**SUSITARIMAS DĖL UŽSAKOVO SKIRIAMŲ ATSAKINGŲ ASMENŲ IR PRIIMTOS
SUTARTIES SUMOS KOREGAVIMO NR.****PRIE 2019 M. KOVO 8 D. STATYBOS RANGOS SUTARTIES NR. 26-169 - (7.7)**

DEFEKTINIS AKTAS NR. 2

Kultūros paskirties pastato T. Kosčiuškos g. 4 ir maitinimo paskirties pastato Maironio g. 7, Druskininkuose rekonstravimo į kultūros paskirties pastatą darbai

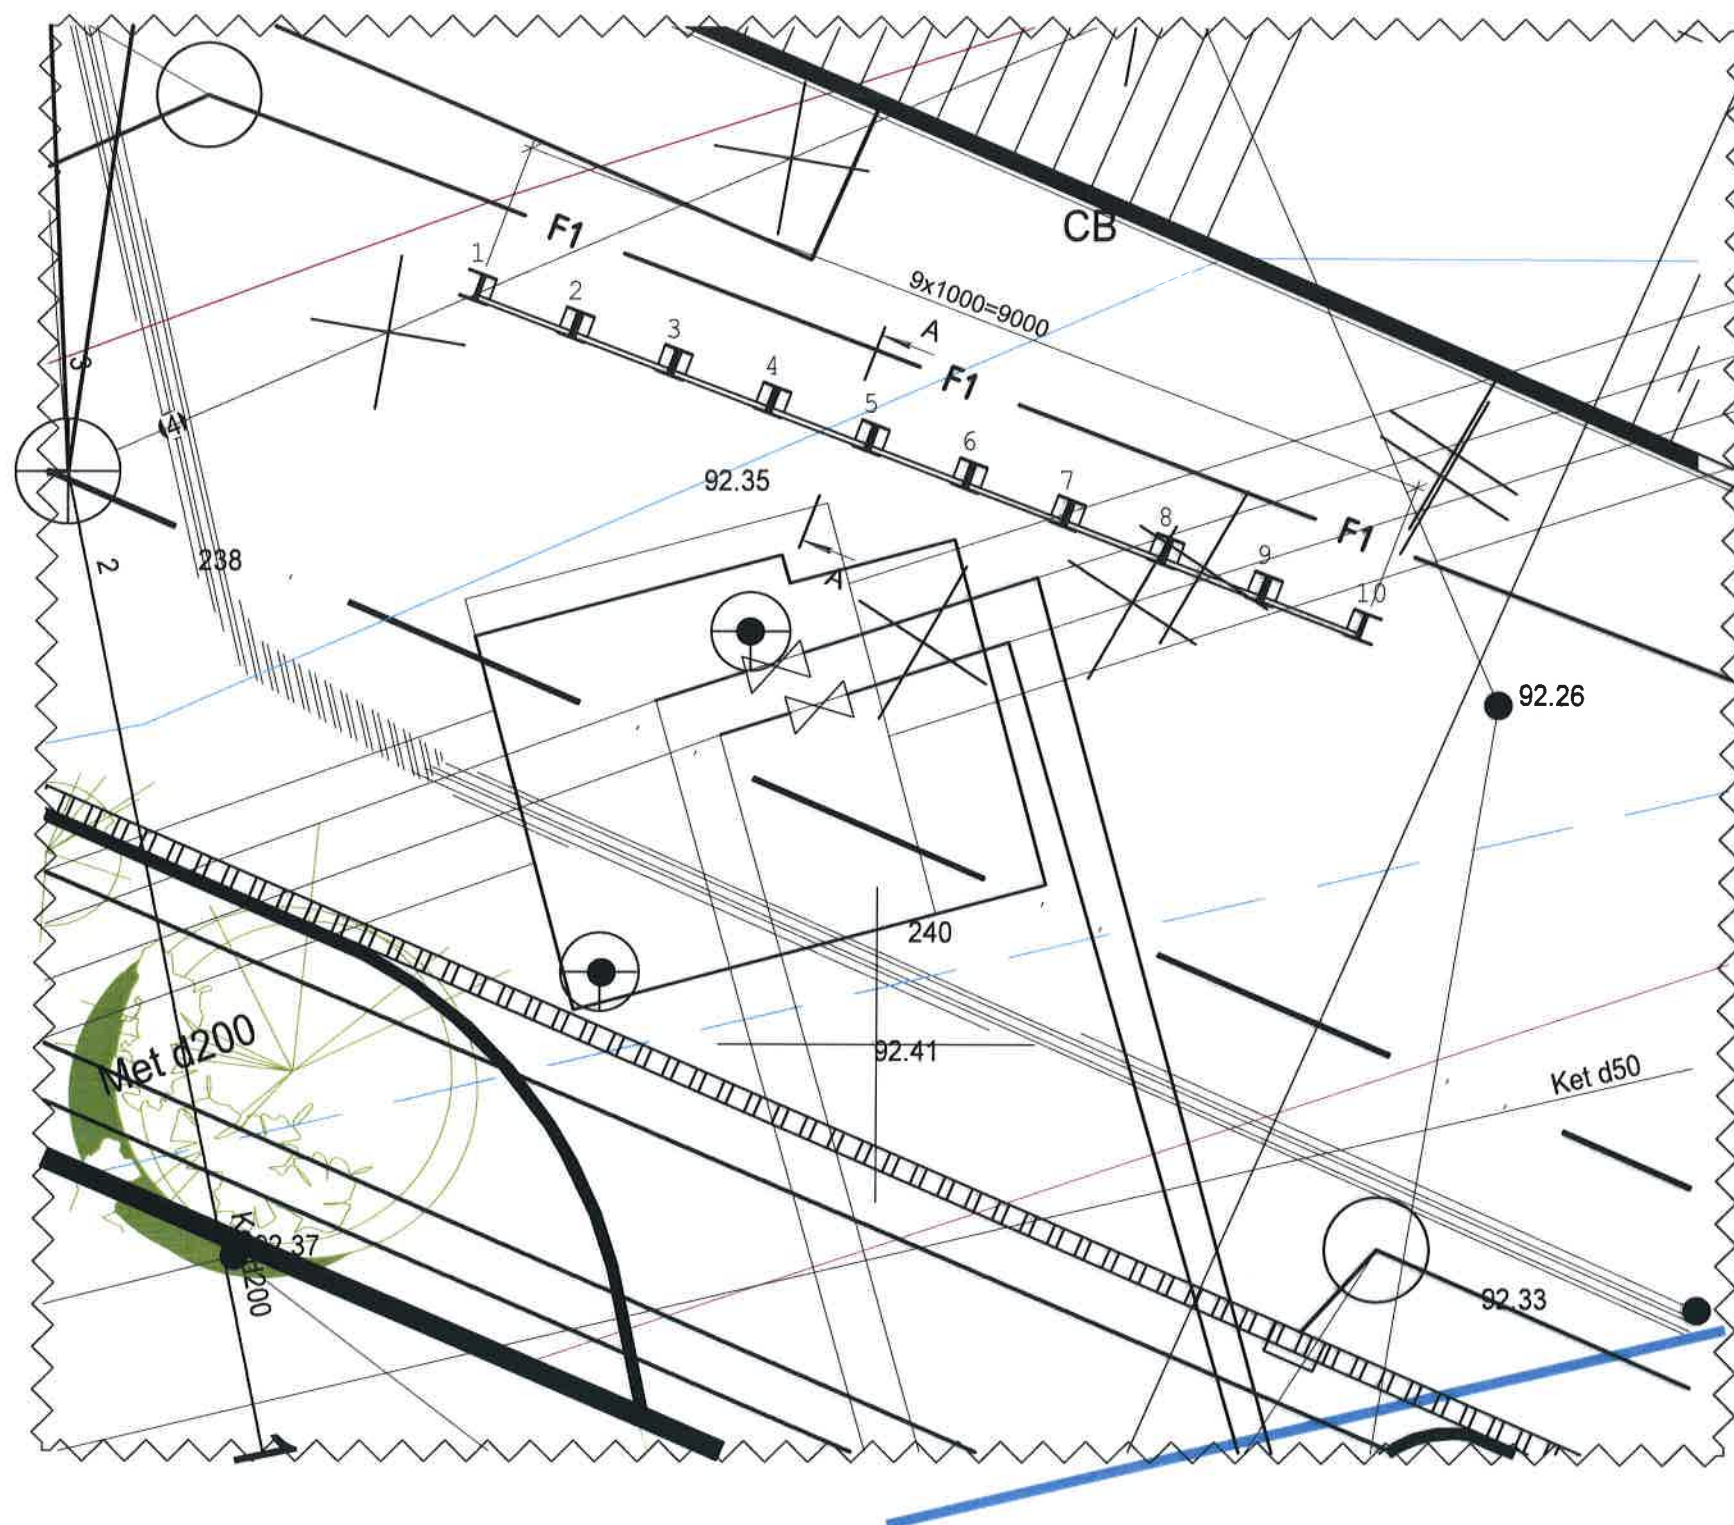
1.1. Po šilumos tinklų rekonstravimo darbų baigimo atsirado galimybė tęsti pamatų duobės kasimo darbus. Vykdamas grunto kasimo darbus tarp ašių „10“ ir „D“, buvo privaloma apsaugoti šalia esančią šilumos tinklų „apžiūros“ kamera. Norint pasiekti projekte numatytąjį iškasos gylį, būtina įrengti atraminę sieną, kuri apsaugotų esamą šilumos tinklų „apžiūros“ kamerą nuo deformacijų, vykdamas darbus. Statinio konstrukcinės dalies projekto dalies vadovas Artūras Preikšaitis parengė atraminės sienos įrengimo sprendinius, kurie buvo suderinti su Užsakovo ir techninės priežiūros atstovu.

2.1. įrengti atraminę sieną prie šilumos tinklų „apžiūros“ kameros;

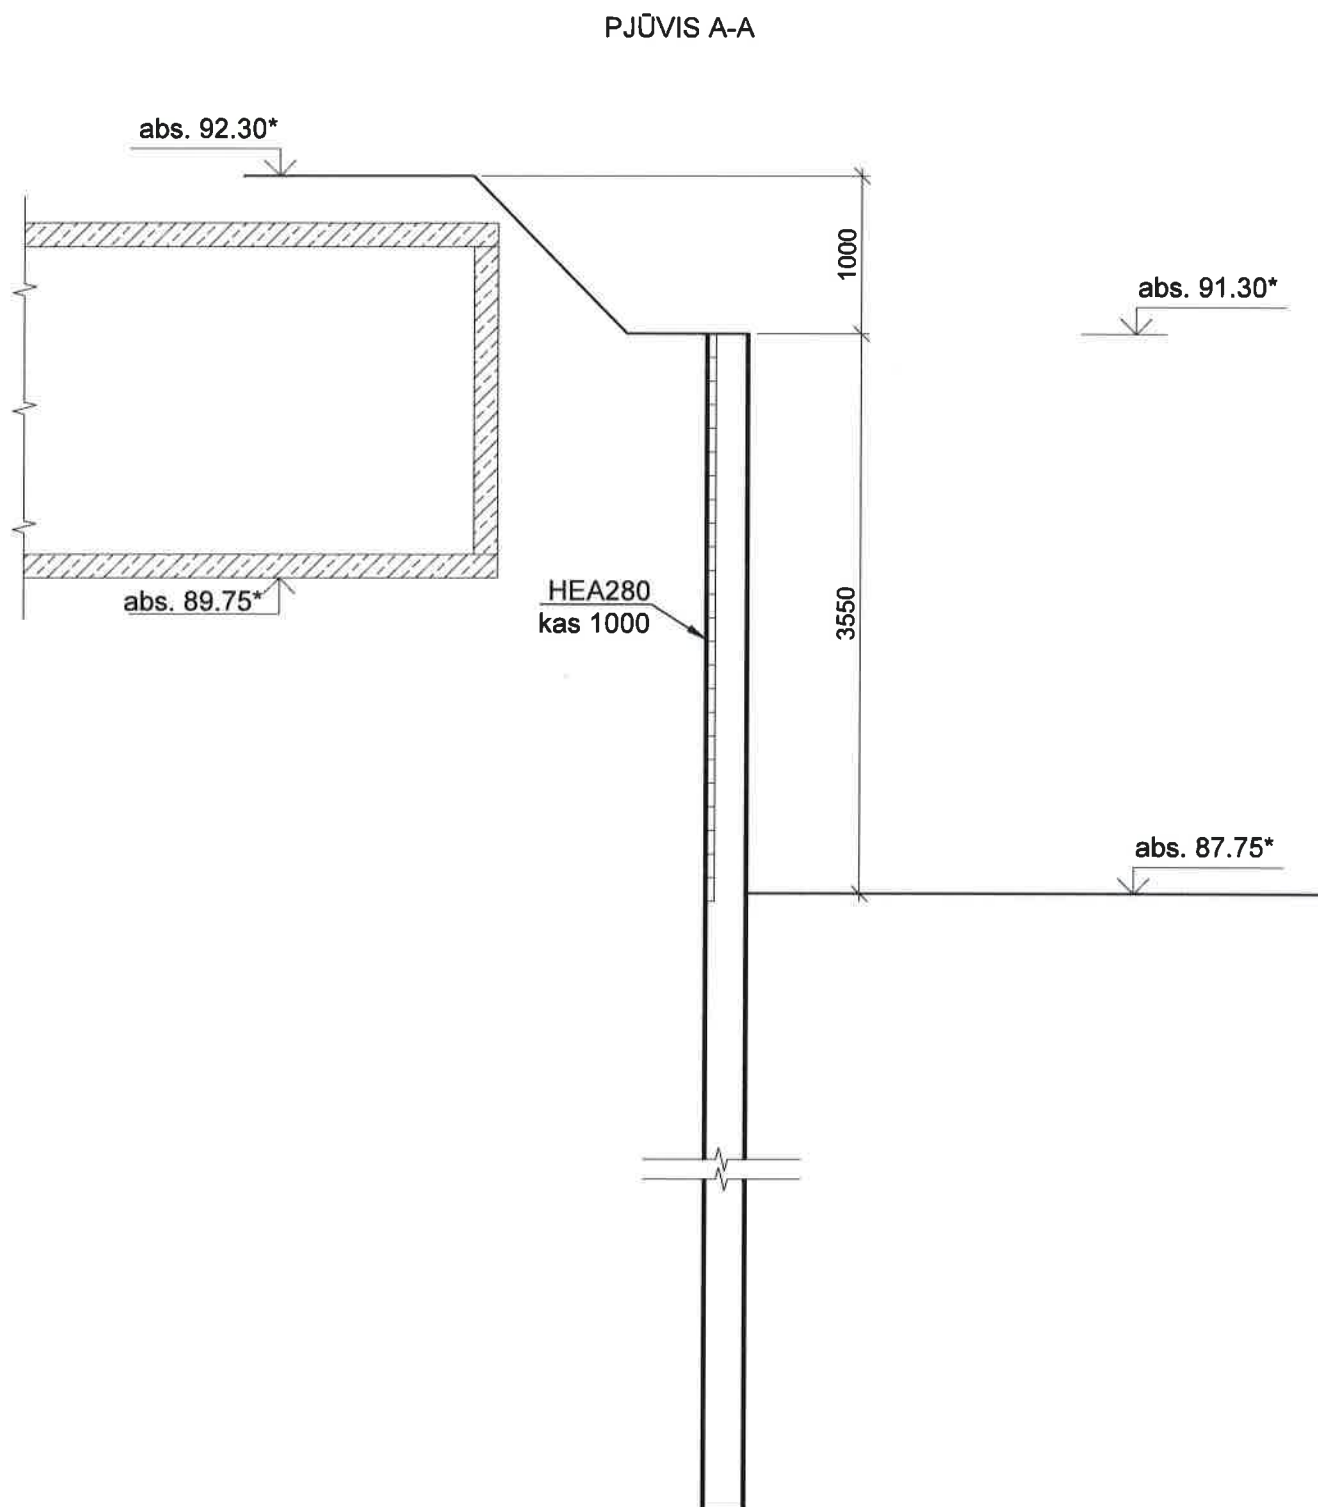
1.3.2. polių planas papildytas 4 poliais su galvena ašių susikirtimo taške „E“ – „B“, galvenomis tarp ašių 20-24 ašyse U, 22, H, 20. todėl atsirado poreikis papildomiems gelžbetoninių pamatų įrengimo darbams ir betoninio pagrindo įrengimo po jais, padidėjo armatūros ir betono

2.3. pripažinti papildomai nenumatytą statybos skaičiuojamosios kainos dalyje polių gręžimo - 1483,70 m ir pamatinių sijų įrengimo poreikį: polių betono kiekis - 11,06 m³; pamatinių sijų betono kiekis - 15,13 m³ ir armatūros kiekis - 13,765 t; Betono pagrindas po pamatais – 19,35 m³. (Atsižvelgiant į tai, kad rostverkų įrengimui padidėjo betono poreikis 15,13 m³ ir į tai, kad Sutarties įkainyje N6-17 yra įskaičiuotas TP nurodytas rostverkų armavimo intensyvumas 150 kg/m³, dėl šių priežasčių papildomų rostverko armavimo darbų Lokalinėje sąmatoje sumažėjo papildomos armatūros kiekis iki 11,4988 t).

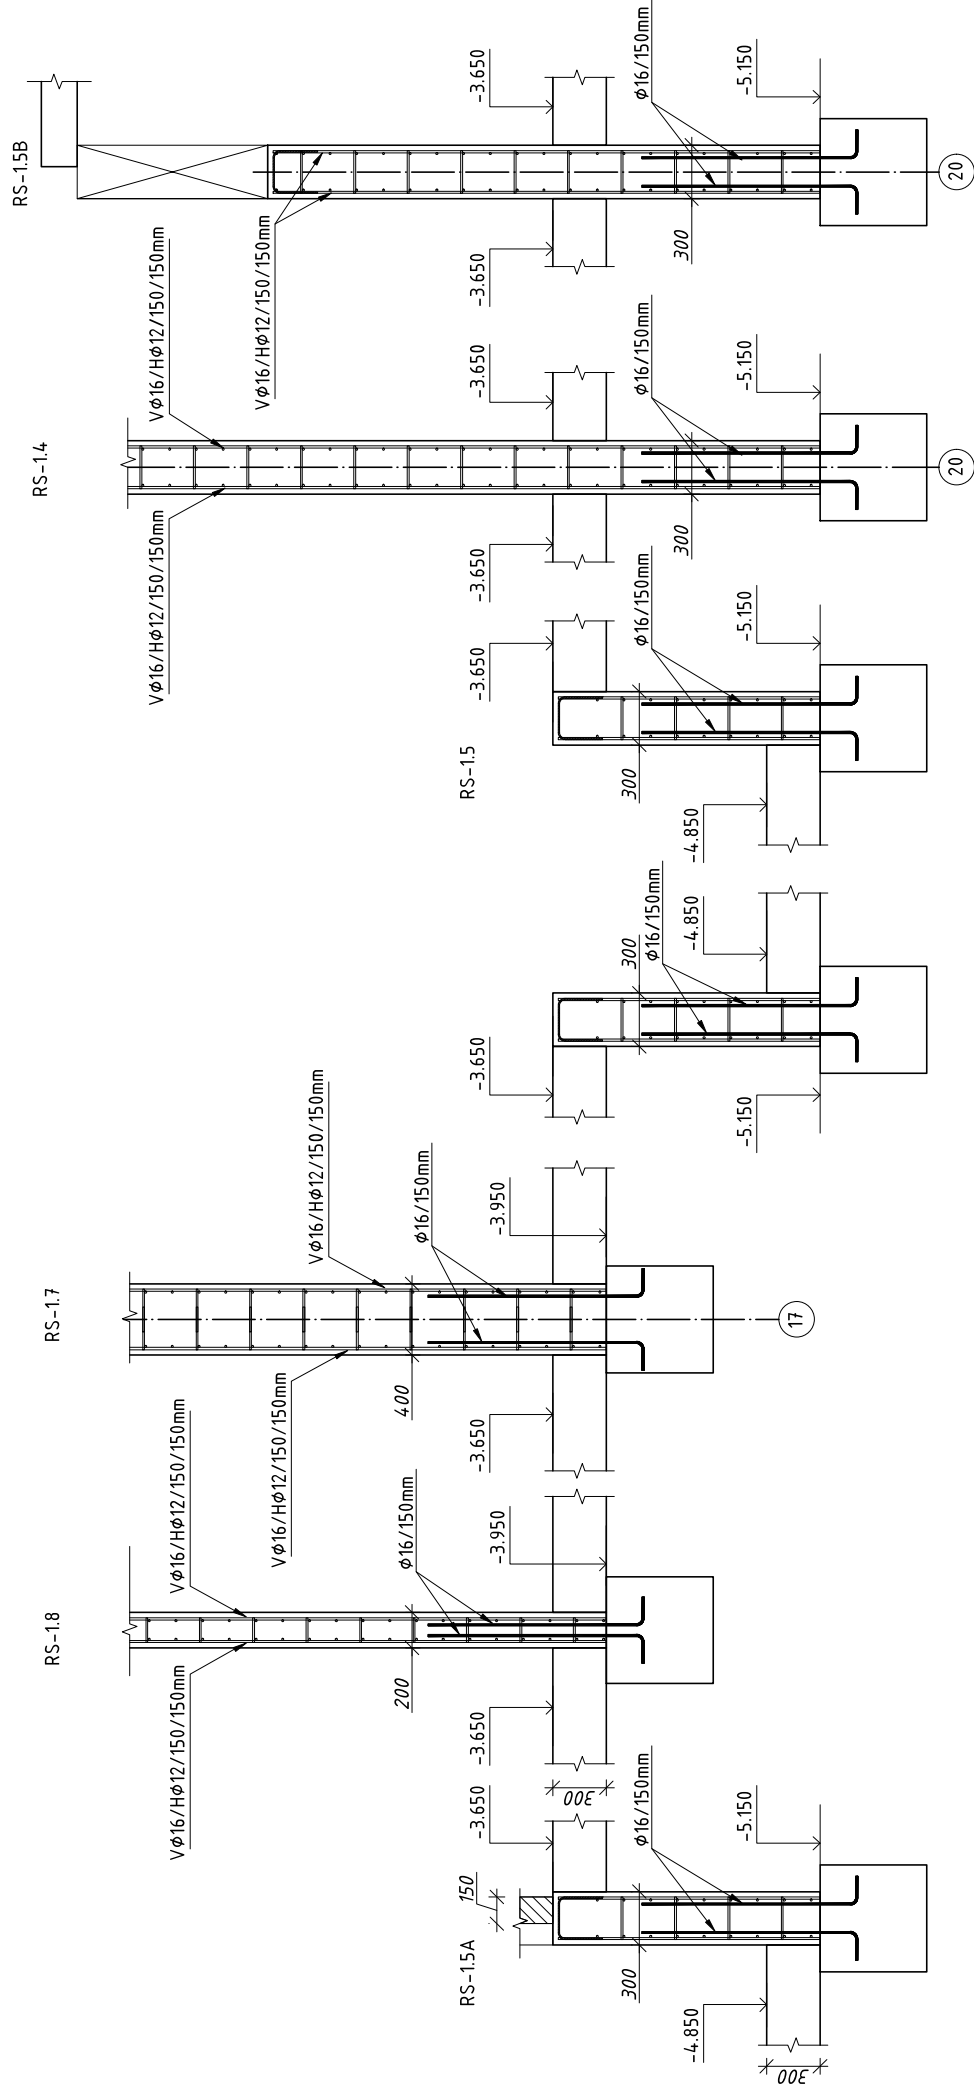
1.3.1. pakeistas pamatinėse sijose (rostverkuose) armavimo intensyvumas, įskaičiuota sienų inkarinė armatūra, todėl padidėjo armatūros poreikis pamatinių sijų įrengimui;

1.4. Techniniame projekte (TP) nebuvo numatytas pamatinių sijų (rostverkų) hidroizoliacijos įrengimas (pamatinių sijų viršutinės ir pastato lauko pusės plokštumų bei pastato vidinės pusės visu perimetru 200 mm pločio juosta). Šie darbai yra būtini siekiant išvengti drėgmės skverbimosi iš išorės į pastato rūsio sienas, taip pat - atskirti drėgmės veikiamas pamatų konstrukcijas nuo rūsio sienų. Todėl būtina atlikti pamatinių sijų (rostverkų) hidroizoliacijos įrengimo darbus pagal darbo projekto (DP) sprendinius.

2.4. papildomai įrengti pamatinių sijų (rostverkų) hidroizoliaciją.

TOPOGRAFINIS PLANAS M 1:500

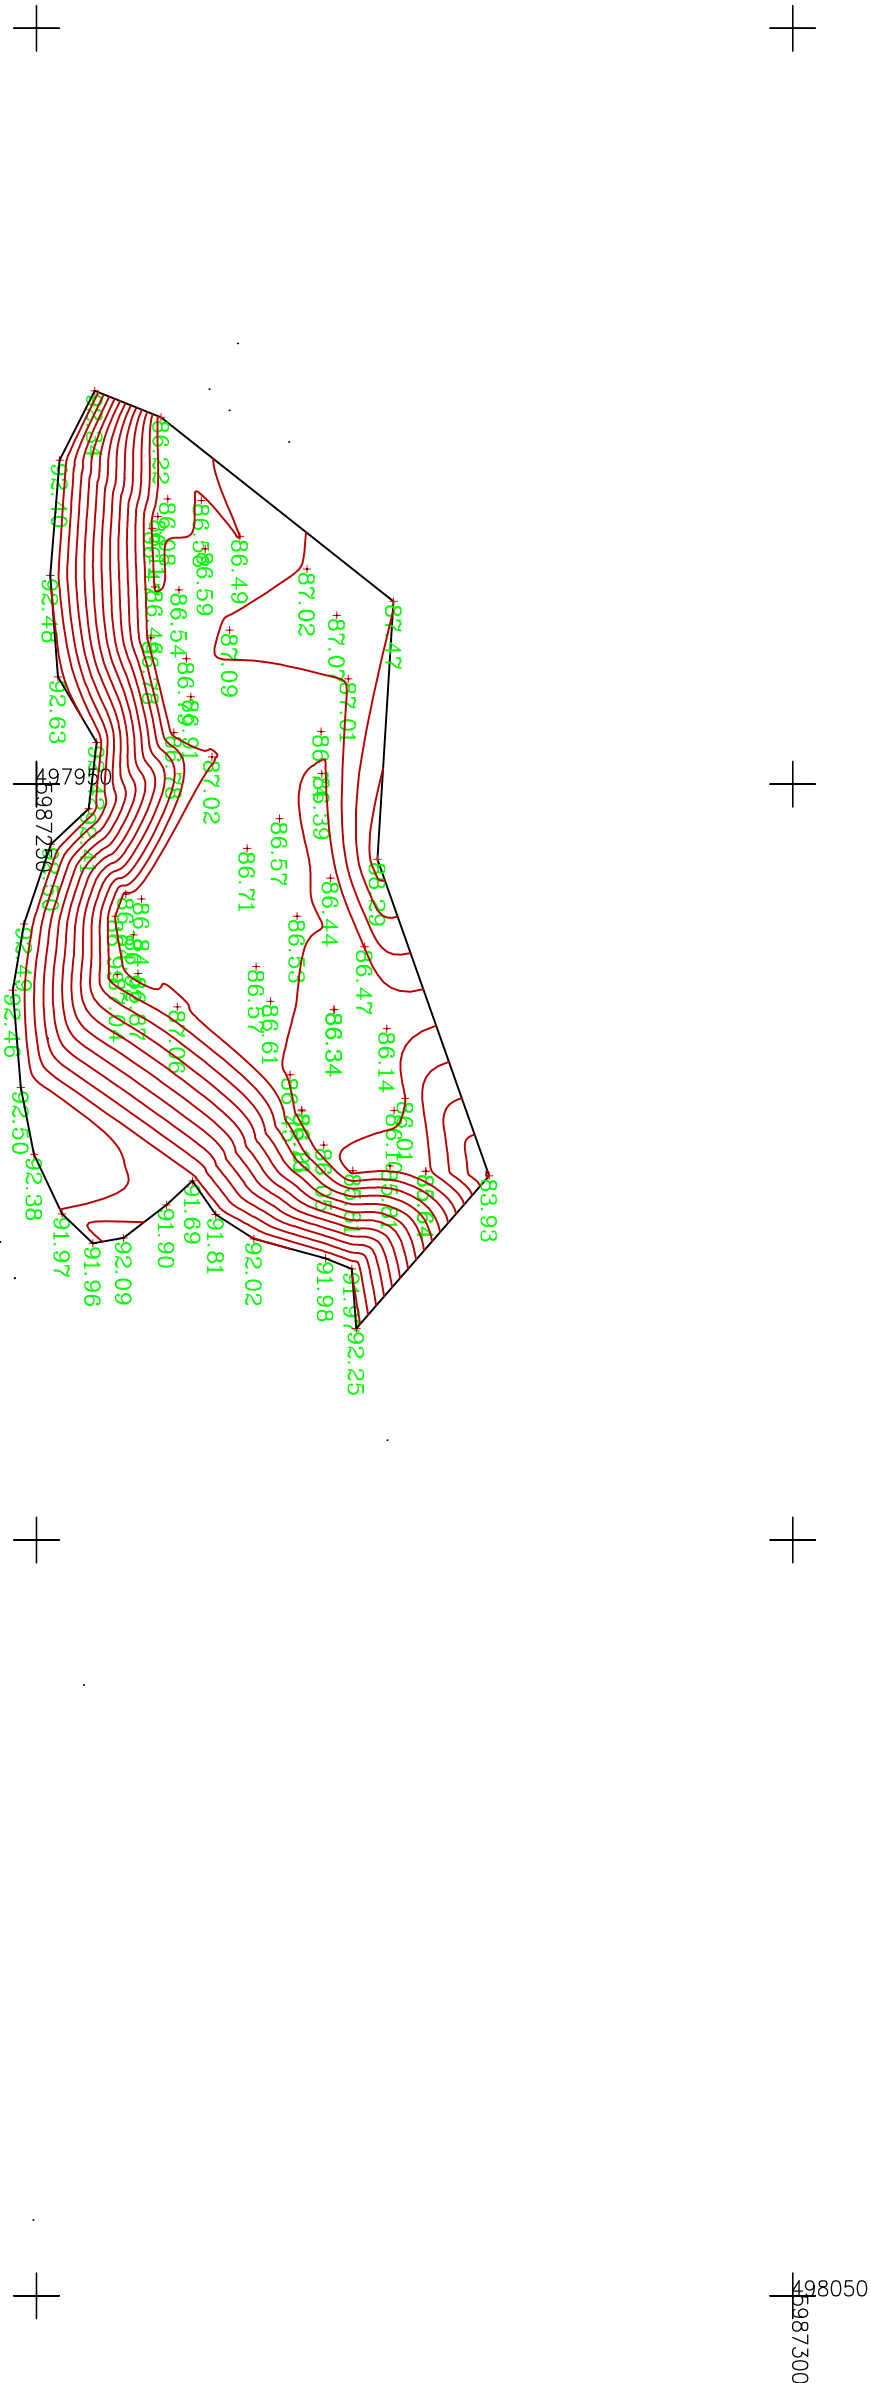
1.2.2. žemės kasimo - 2356 m³. (atlikus žemės kasimo darbus nustatytas faktinis iškasto grunto kiekis, kuris pateiktas topografiniame plane, iškasto grunto tūrio ataskaitoje ir sandėliuojamo kiekio tūrio skaičiavimuose).

2.2. papildomai iškasti 2356 m³ ir užpilti 500 m³ grunto;
